REGIONE TOSCANA
Giunta Regionale

Settore Valutazione Impatto Ambientale
Valutazione Ambientale Strategica

OGGETTO: Parere regionale ex art. 63 L.R. 10/2010 per la VIA statale PNIEC-PNRR, progetto di “*Realizzazione di un impianto fotovoltaico a terra di capacità nominale complessivamente pari a 32,12 Mwp e comprensivo delle relative opere di connessione alla RTN*”, da realizzarsi nel comune di Collesalveti (LI), proposto da EG Salvia s.r.l. - **Considerazioni sulla documentazione integrativa del 07/08/2023. [ID: 9055]**

Oggetto: “Realizzazione di un impianto fotovoltaico a terra di capacità nominale complessivamente pari a 32,12 Mwp e comprensivo delle relative opere di connessione alla RTN”, nel Comune di Collesalveti (LI); proponente EG Salvia s.r.l. - Procedimento di VIA Statale PNIEC-PNRR [ID: 9055]. **Contributo istruttorio.**

Interferenze con sottoservizi ASA

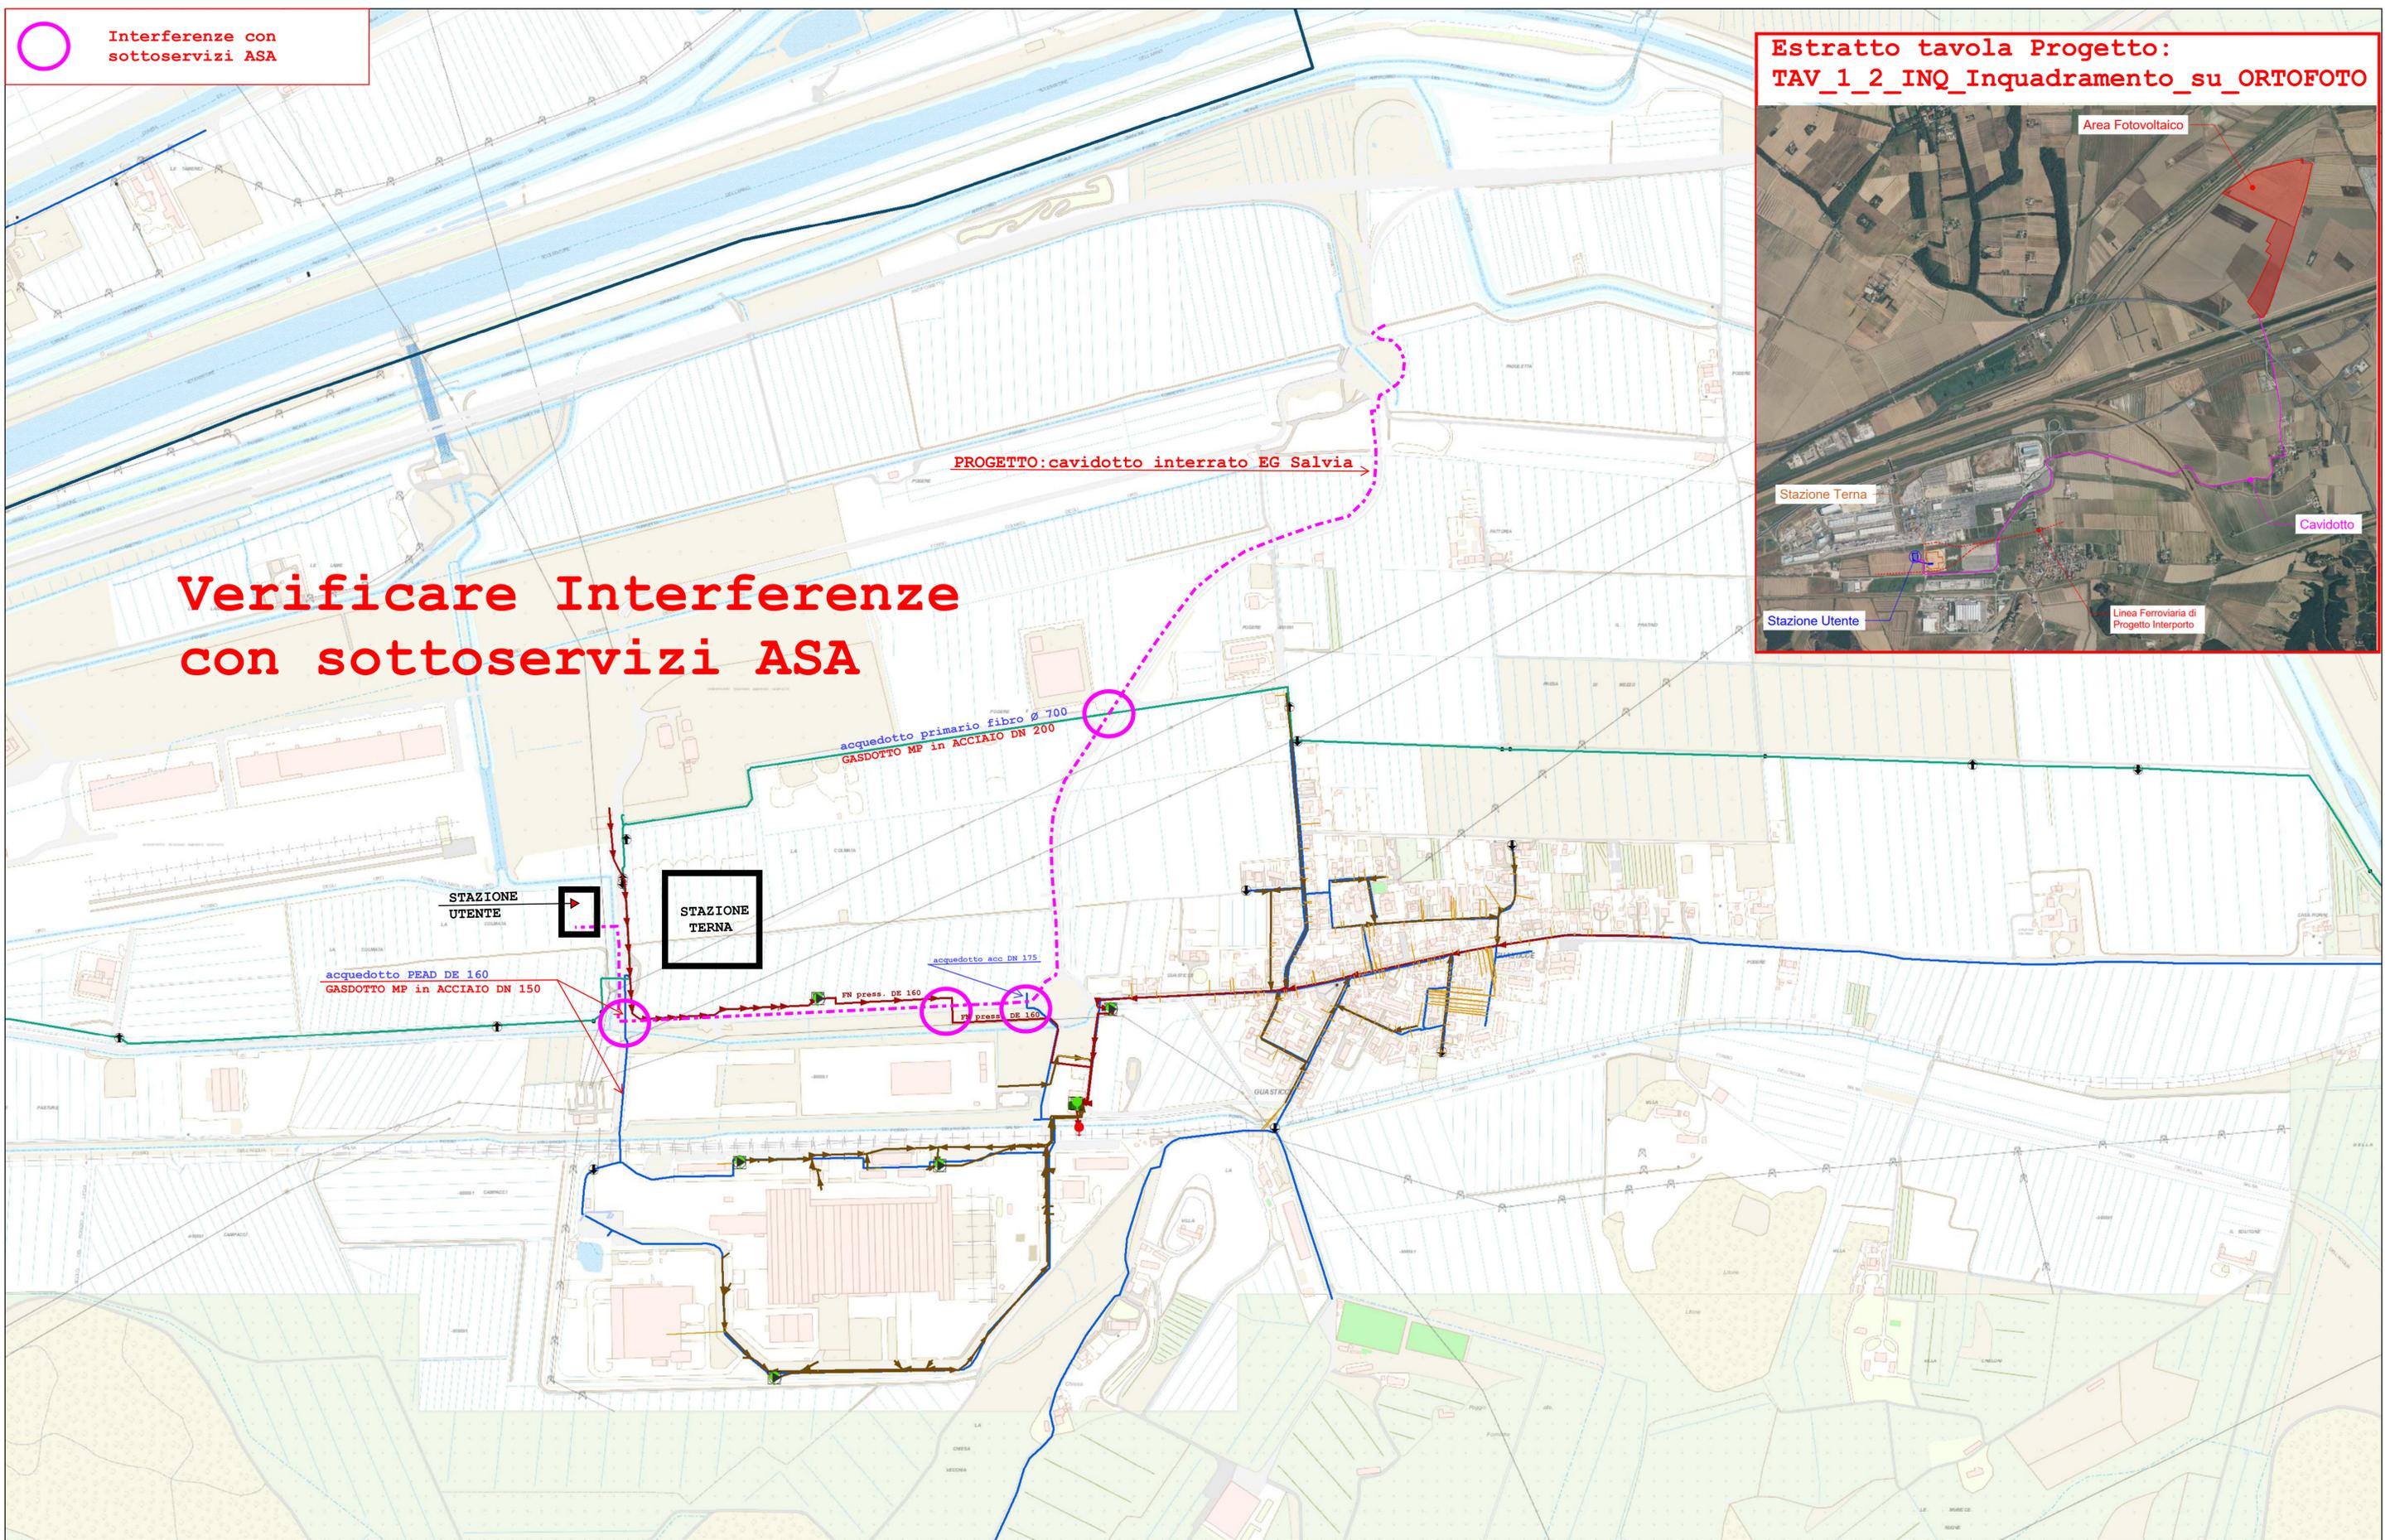
Visionata la documentazione progettuale e appurato che vi sono interferenze sostanziali con i principali servizi gestiti da ASA, prima di concludere il procedimento in atto ed elaborare un progetto definitivo si reputa necessario prescrivere all’attuatore la necessità di eseguire prioritariamente una richiesta di segnalazione dei sottoservizi ed effettuare gli eventuali sopralluoghi propedeutici atti a fornire indicazioni utili a chiarire e risolvere alcuni aspetti di coesistenza nei punti interferenti tra il cavidotto di collegamento del campo fotovoltaico e i sottoservizi di acquedotto, fognatura e gas gestiti da ASA.

I sottoservizi di acquedotto e GAS presenti nell’area fanno parte della dorsale di collegamento tra la rete di Livorno e Collesalveti e sono di primaria importanza per il territorio limitrofo ai lavori. La rete di fognatura nera è invece a servizio dell’area delimitata dall’Interporto Toscano A. Vespucci.

Nello spirito di collaborazione, **a titolo puramente indicativo e non esaustivo**, si allega una planimetria utile a dimostrare l’importanza di quanto sopra indicato.
